リサイクル燃料備蓄センター設工認
設 2-補-004 改 2
2022 年 7 月 25 日

リサイクル燃料備蓄センター
設計及び工事の計画の変更認可申請書
(補足説明資料)

放射線による被ばくの防止について

リサイクル燃料貯蔵株式会社

別添 2-2 図(1) 貯蔵建屋モデル (貯蔵区域 (東西方向) 立面図)

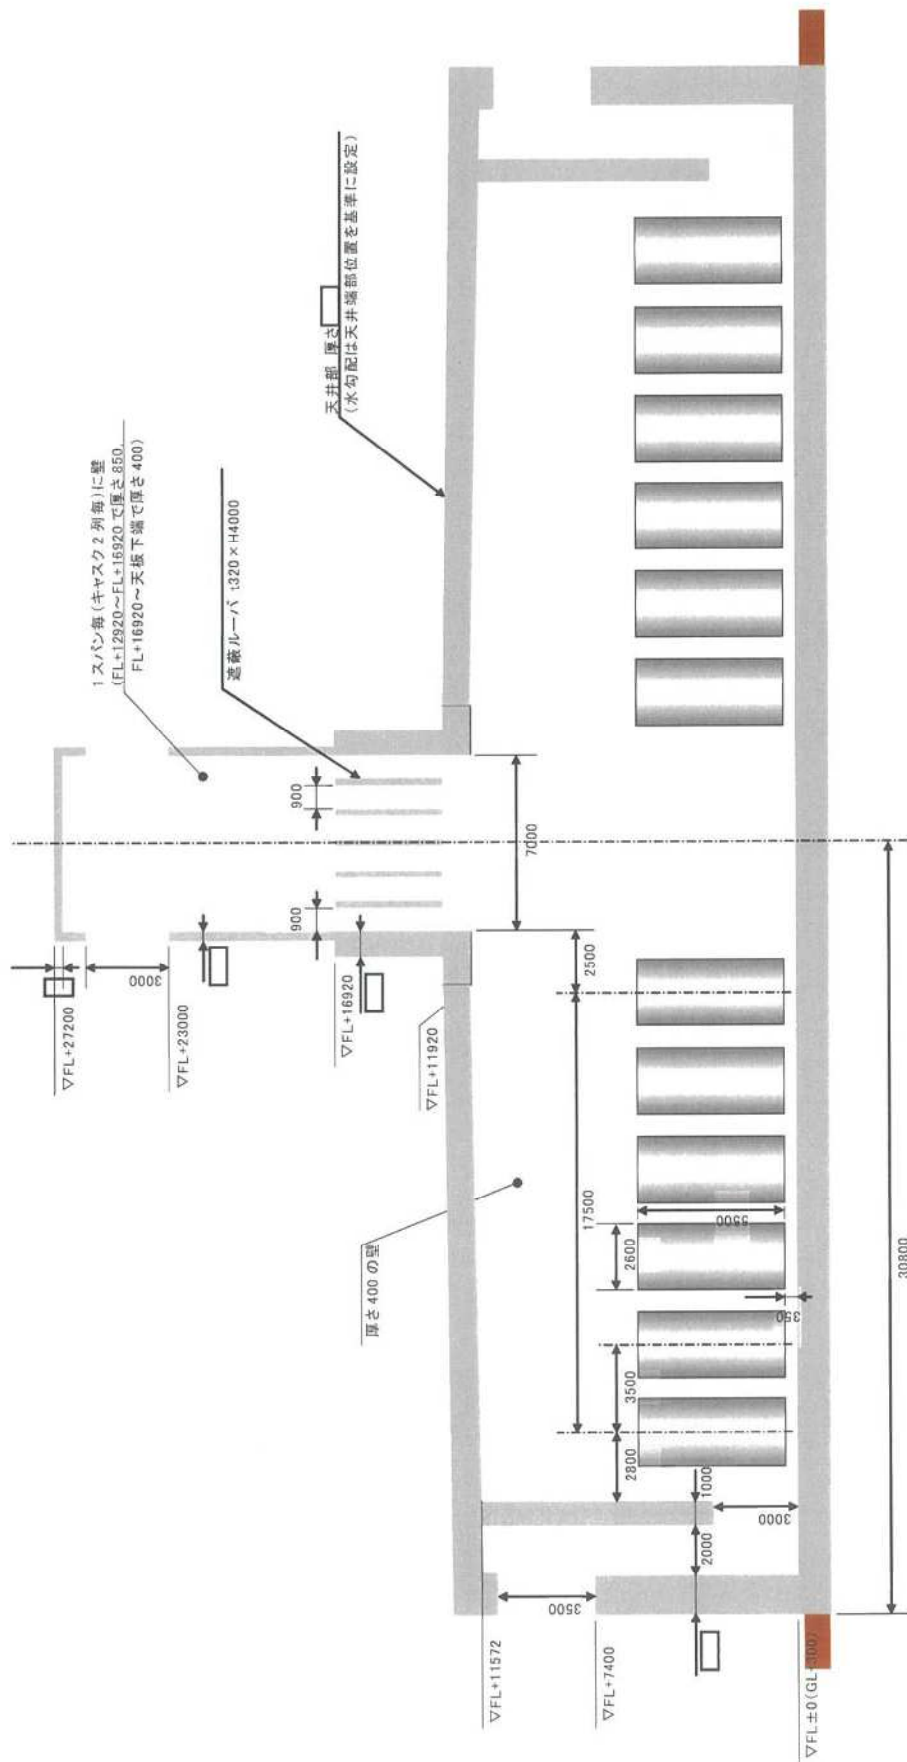
項目	コメント内容
遮蔽 (第4条)	(0209-21) ・直接線及びスカイシャイン線の評価（添付書類3 添付4-2 別添2）並びに建屋の遮蔽評価（同別添3）において期待している遮蔽材は、添付4-2 第2-1 表のコンクリート壁と遮蔽ルーバのみか。遮蔽扉には期待していないのか。添付4-2 別添3 の1. には、遮蔽扉も用いると記載されている。説明すること。遮蔽扉にも期待しているのであれば、P23～25 の貯蔵建屋モデル（PDF849～851）に記載すること。
	(0209-22) 遮蔽材について、 ・P2 遮蔽設備の主要仕様（PDF828）に遮蔽扉がない理由を説明すること。 ・給気口の迷路構造が遮蔽設備に含まれない理由を説明すること。

遮蔽扉も遮蔽材として期待しており、遮蔽解析のモデル図に反映している。

遮蔽解析のモデル図は本紙 P. 3～P. 5（添付資料3 添付4-2 P. 23～P. 25 の別添2-2 図(1)～(2) 及び別添2-3 図（PDF849～851））の通り、機器搬出入口の遮蔽扉などについては厚さをモデル化し、人員用の遮蔽扉についてはその周りの壁と同じとしてモデル化している。

別添 2-3 図 使用済燃料貯蔵建屋の解析モデル (平面図)

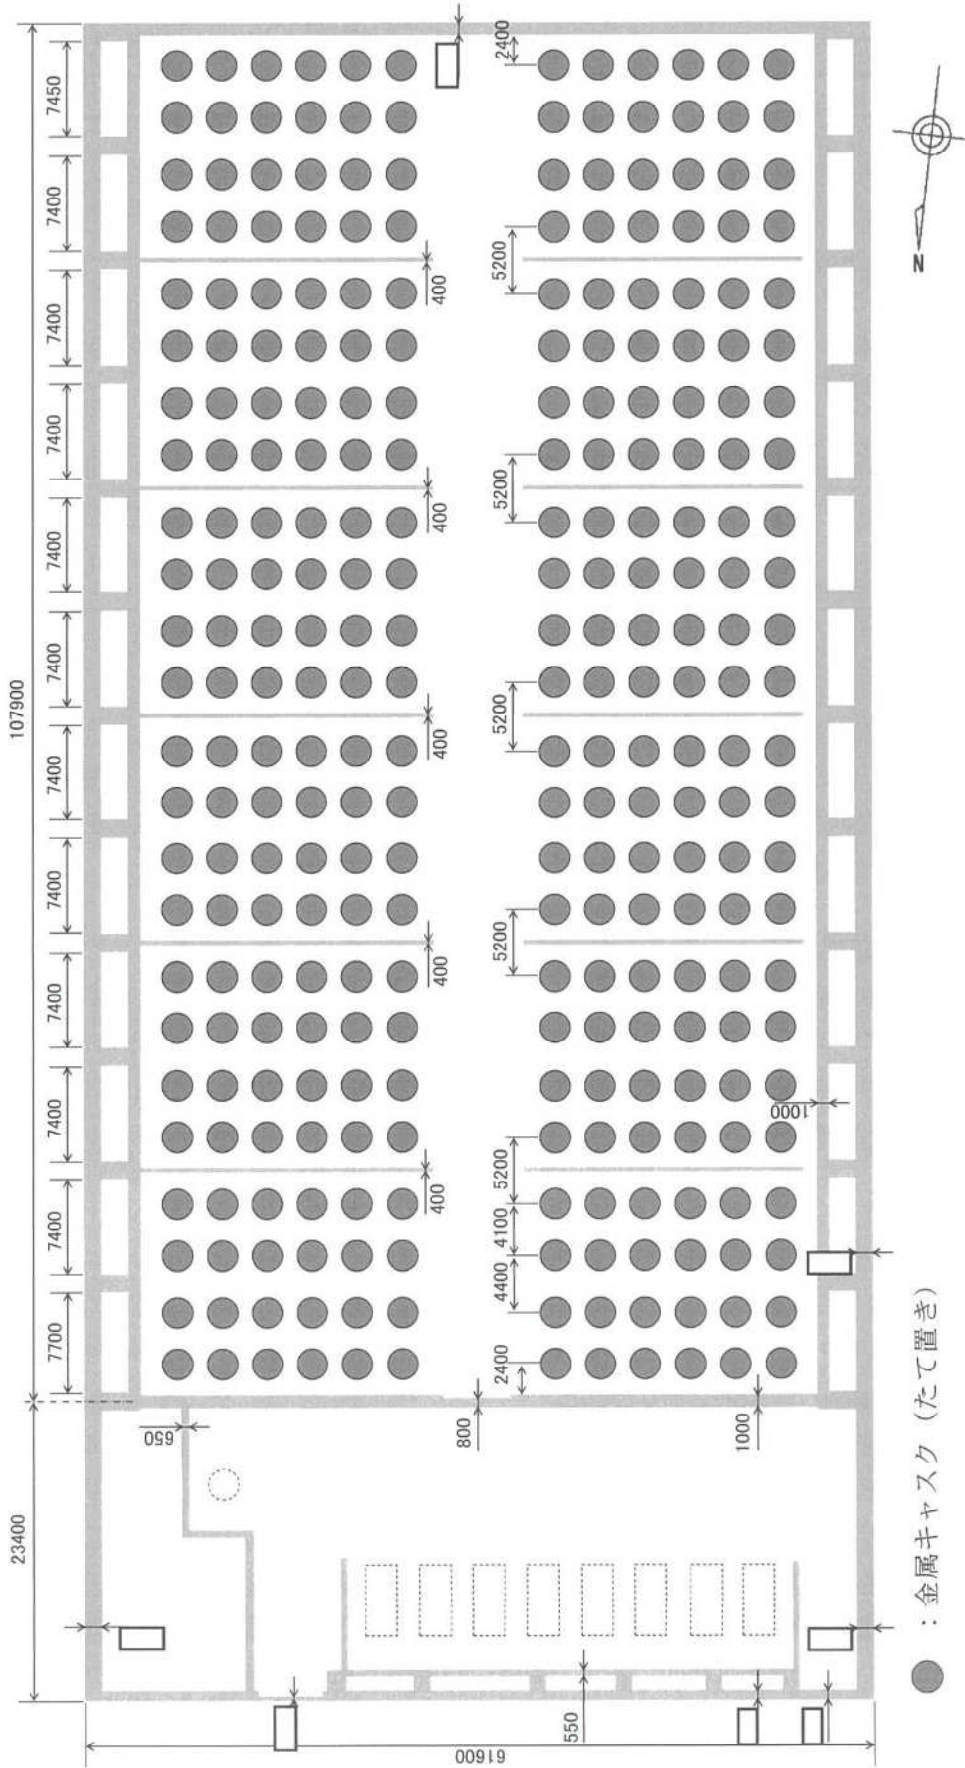
項目	コメント内容
遮蔽 (第4条)	(0209-23) 遮蔽計算について、 【コメント1】 ・考慮した遮蔽材（形状、寸法、材料）について明確に記載・説明すること。 【コメント2】 ・P25の解析モデル(PDF851)において、遮蔽扉 SSD-3、SSD-4 を遮蔽壁として評価できる根拠について説明すること。 【コメント3】 ・P30～33 評価位置(PDF856～859)の選定理由（最大線量となる根拠等）について明確に説明すること。
	(0209-24) 評価位置の選定理由（そこが線量が高くなるとした根拠）を説明すること。

SSD-3及びSSD-4は人員用通路の遮蔽扉（材料はコンクリート）で、本紙P.6図1、図2の通り各々の遮蔽扉の外側には、迷路が設けられている。遮蔽扉 SSD-3及びSSD-4と迷路については、別途、本紙P.7～P.10のモデルにて線量評価を実施しており、迷路出口における線量がSSD-3では区分Bの基準線量を、SSD-4では非管理区域の基準線量を十分に下回ることを確認していることから、本紙P.4（添付4-2 P.25（PDF851））の解析モデルは妥当と考えている。

図1 ケーブル貫通口の位置

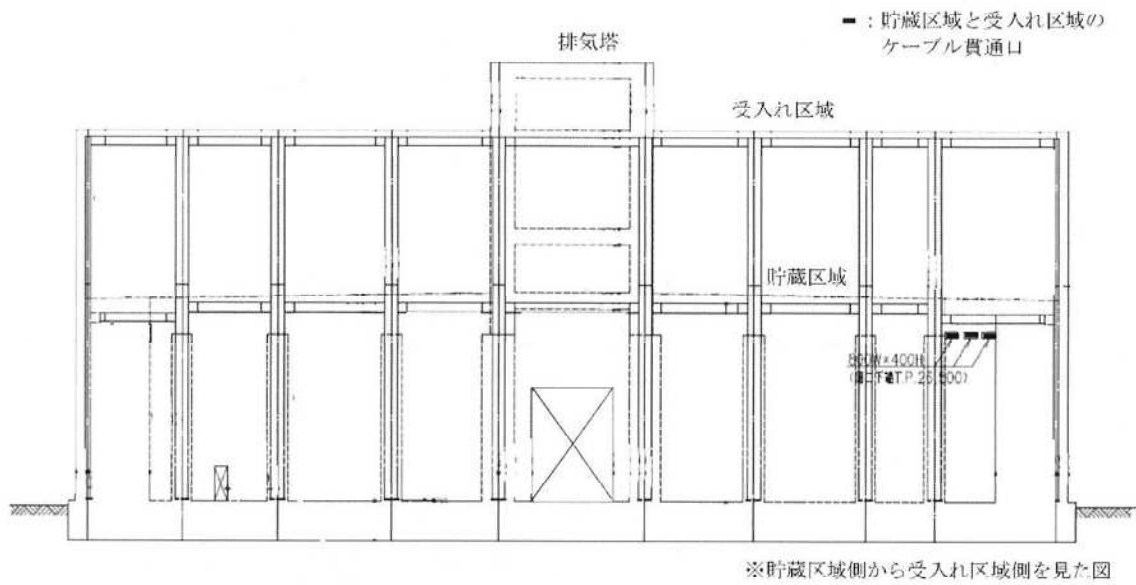
項目	コメント内容
遮蔽 (第4条)	<p>ケーブル貫通口について、</p> <p>【コメント1】</p> <ul style="list-style-type: none"> 位置が添付 4P12 図 3-2 (PDF780) と添付 4-2P38 添付 5-2 図 (PDF864) とにおいて一致していない理由を説明すること。同貫通口(3箇所)の位置、形状、寸法を明確に示すこと。 <p>【コメント2】</p> <ul style="list-style-type: none"> P25 の解析モデル(PDF851)における同貫通口の考慮の有無及び漏洩線量評価に対するその影響について、定量的に説明すること。 <p>【コメント3】</p> <ul style="list-style-type: none"> 鉛毛マットで同貫通口の隙間を埋めることにより放射線業務従事者等の被ばく線量(γ線、中性子線)を十分に低減できる根拠について説明すること。

ケーブル貫通口の位置をより理解しやすいよう、本紙 図1を添付4-2に追加する。

ケーブル貫通口の位置は本紙 図1の通りであり、寸法は幅80cm×高さ40cmであり、受入れ区域と貯蔵区域(どちらも管理区域)を仕切っている壁を貫通している。貫通口は床面から約10mに位置しており、金属キャスクより十分高い位置にある。受入れ区域側は付帯区域の屋上に位置している。
